改善箇所説明図⑤

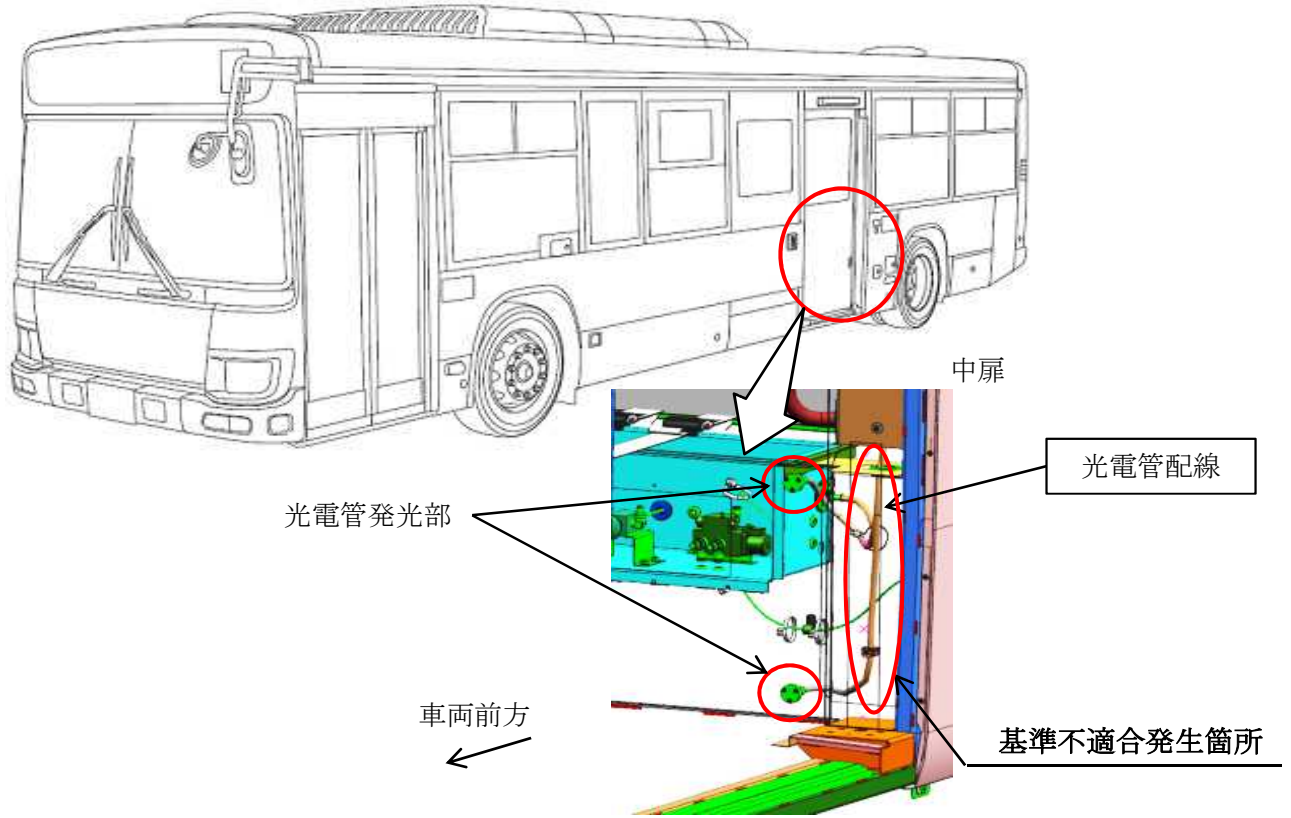
改善前	改善後
 <p data-bbox="292 1308 544 1339">光電管配線接続端子</p> 	 <p data-bbox="919 1308 1171 1339">光電管配線接続端子</p>  <p data-bbox="1027 1559 1142 1590">防水処理</p>

大型・中型路線バスにおいて、中扉の光電管配線端子の接続作業が不適切なため、走行中の振動で配線が断線することがある。また、当該端子の防水処理が不適切なため、水浸入で配線が短絡することがある。そのため、最悪の場合、中扉が開閉できなくなるおそれがある。

全車両、光電管配線の接続部を補修する。

識別：運転者席左側ドア開口部のシリアルナンバープレート付近に、茶色シールを貼付する。
